行政院環境保護署「核能四廠第一、二號機發電計畫環境影響評估監督小組第五次會議」會議紀錄

核四環評監督小組第五次會議各委員意見

行政院環境保護署
核能四廠第一、二號機發電計畫
環境影響評估監督小組

第五次會議紀錄台電公司之說明

附圖一 石碇溪澳底二號橋生活污水排入情形

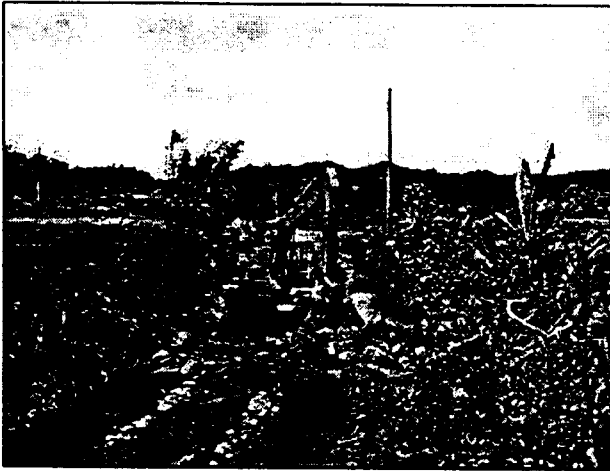
(三)石碇溪澳底二號橋之監測結果，言明係受養殖場及家庭污水所致，可否更詳述並補充污染源之數據。

- 1.石碇溪澳底二號橋以大腸菌、生化需氧量及氨氮等有機污染情形較為嚴重，而針對施工區排水調查結果，歷年施工區有機污染排放量僅佔石碇溪總量 8.5%以下，且依據多次現勘結果，該測站上游有多處住戶、餐廳之生活污水及養豬廢水均排入石碇溪（詳附圖一、二），為主要污染源。
- 2.澳底附近之居民頗多，而其污水均經由石碇溪或澳底港排入鹽寮灣，其污染源之數據非核四環境監測計畫執行
